CRX-25iA の 30kg 可搬モードについて

名 称	CRX-25iA の 30kg 可搬モードについて	版	1	図 番	A-97606-10770JA		
		作成	2023. 05/18		ファナック株式会社		ページ

ラベル位置

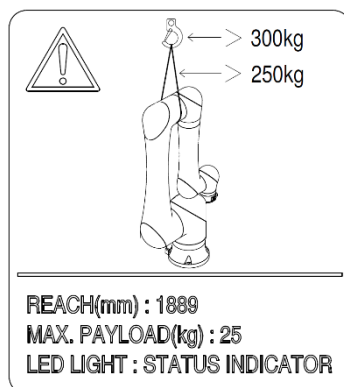
ロボットの J1 ベース左側面に貼り付けられているラベルを、以下の物へ変更してください。

品名	仕様	数量
30KG MODE LABEL	A370-8037-0593	1
